INFO NORMES

BULLETIN D'INFORMATION SUR LES NORMES DE CONSTRUCTION ET D'ENTRETIEN ROUTIER

Tome V – Signalisation routière, 31^e mise à jour

SOMMAIRE

Figure 2 – Panneau P-120-47 « Trajet obligatoire pour certaines catégories de véhicules »

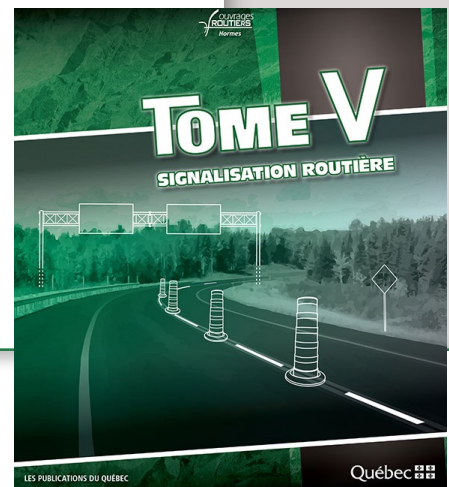
À la section 2.3 « Panonceaux de prescription », le panonceau P-240-P-17 « Flèche de direction en carrefour giratoire » (figure 1) et à la section 2.15 « Trajet obligatoire pour certaines catégories de véhicules », le panneau P-120-47 « Trajet obligatoire pour certaines catégories de véhicules en carrefour giratoire » (figure 2), sont ajoutés pour illustrer des configurations additionnelles pour les trajets dans un carrefour giratoire.

Figure 6 – Extrait du DN V-2-028 « Signalisation d'une zone scolaire »

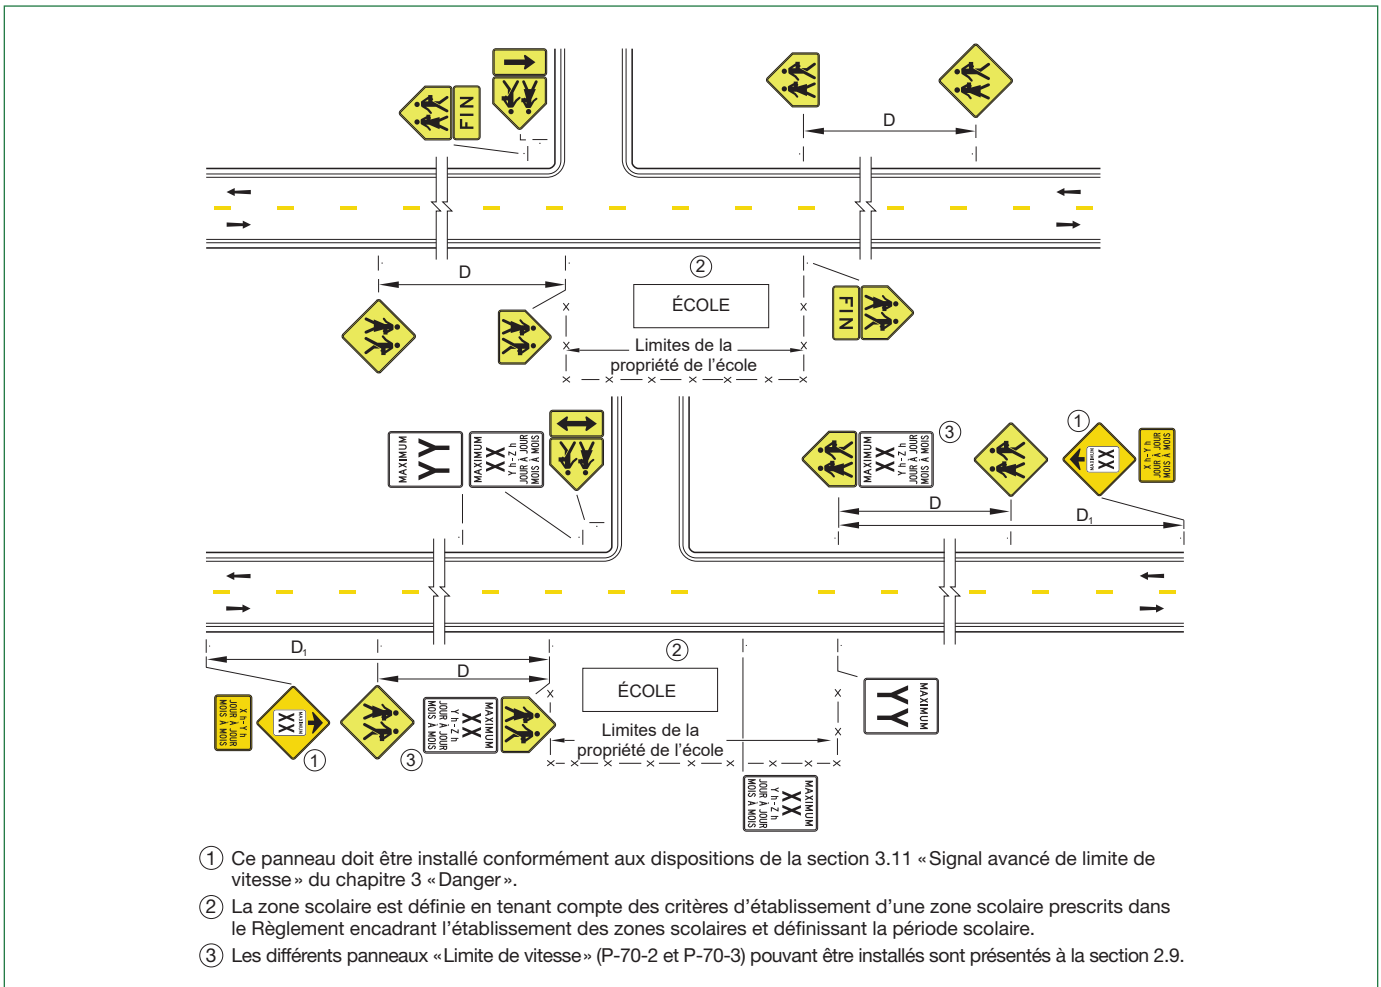
Les dessins normalisés (DN) V-2-025 et 028 ont été modifiés dans le but de se conformer au nouveau règlement encadrant l'établissement des zones scolaires et définissant la période scolaire. Ce nouveau règlement permet d'inclure dans l'étendue de la zone scolaire tous les terrains et bâtiments servant au fonctionnement de l'établissement scolaire. Ce règlement encadre également les chemins transversaux aux établissements scolaires (figure 6).

Figure 9 – Extrait de la figure 4.34-5 « Exemple de barrière de contrôle de la circulation pour travaux »

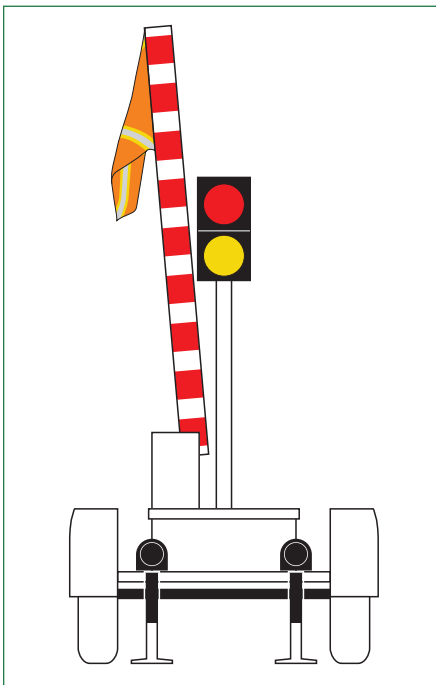
À la section 4.34.5 « Barrière de contrôle de la circulation pour travaux », lorsque la barrière est en fonction, les gyrophares, les feux de détresse et les flèches de signalisation lumineuse doivent être masqués ou éteints pour éviter toute confusion quant aux messages adressés à l'utilisateur de la route qui fait face à la barrière.

De plus, la couleur orange sur les barrières de contrôle de la circulation a été remplacée par du rouge. Les dimensions des bandes verticales demeurent les mêmes (figure 9), dans le but d'uniformiser les pratiques en lien avec les barrières ferroviaires de Transport Canada et l'utilisation de barrières rouge et blanc par le ministère des Transports et de la Mobilité durable lorsque la route est fermée.

Figure 10 – Extrait de la figure 4.35-1 « Installation des repères visuels en amont d'un feu de circulation pour travaux »

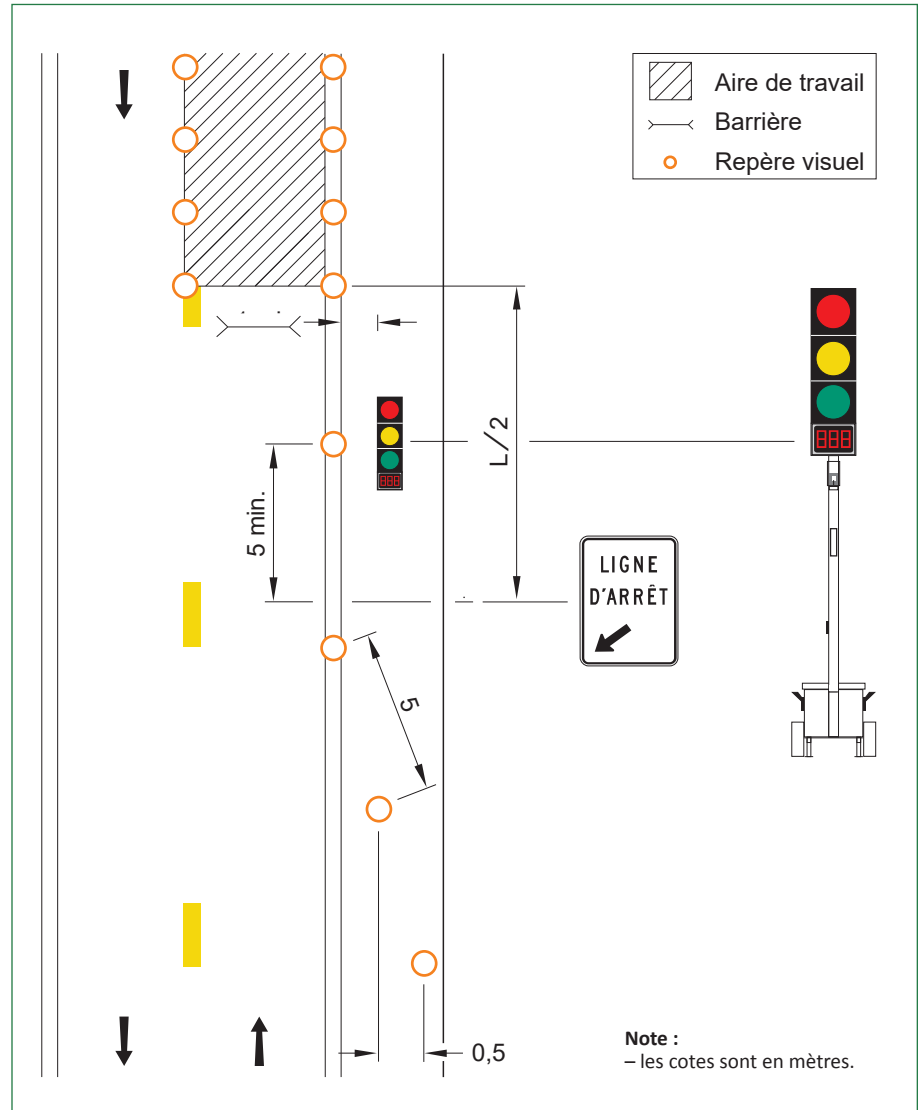
Les figures 4.34-4 « Positionnement de la barrière de contrôle de la circulation pour travaux » et 4.35-1 « Installation des repères visuels en amont d'un feu de circulation pour travaux » sont modifiées pour que la distance minimale entre la barrière de contrôle de la circulation pour travaux ou le feu de circulation pour travaux et le biseau soit de 5 mètres.

De plus, une barrière est ajoutée aux croquis en amont de l'aire de travail (figure 10).

Figure 11 – Extrait de la figure 4.39–2a « Installation du panneau "Circulation avec véhicule escorte" sur route où $V \leq 70$ km/h – Travaux de courte durée »

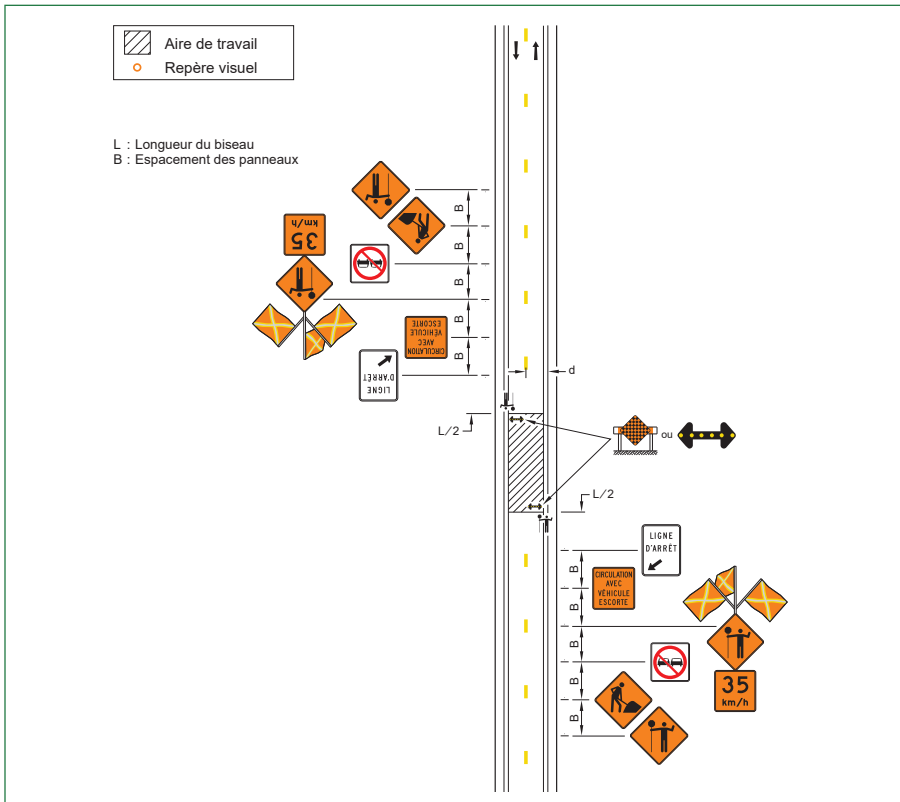
À la figure 4.39-2a « Installation du panneau "Circulation avec véhicule escorte" sur route où $V \leq 70$ km/h – Travaux de courte durée », la norme prévoyait l'utilisation de deux panneaux T-170-5 « Véhicule escorte » dans chaque direction et la modification fait en sorte qu'un seul panneau T-170-5 est maintenant nécessaire dans chaque direction (voir la figure 11 à la page suivante).

Figure 12 – Extrait du DN V-4-TCD-004 « Route à double sens de circulation – Alternance de la circulation – Utilisation de feux de circulation »

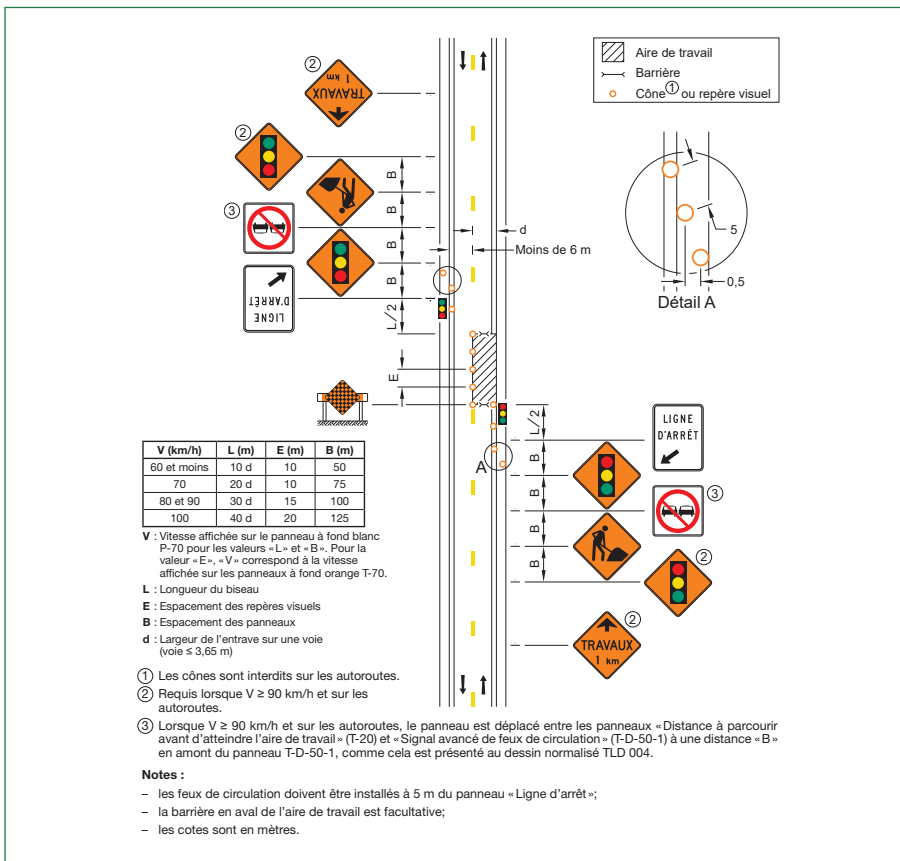
Les dessins normalisés DN V-4-004, 005A et 005B ont été modifiés afin d'ajouter une barrière en aval de l'aire de travail; cette barrière est facultative (figure 12).
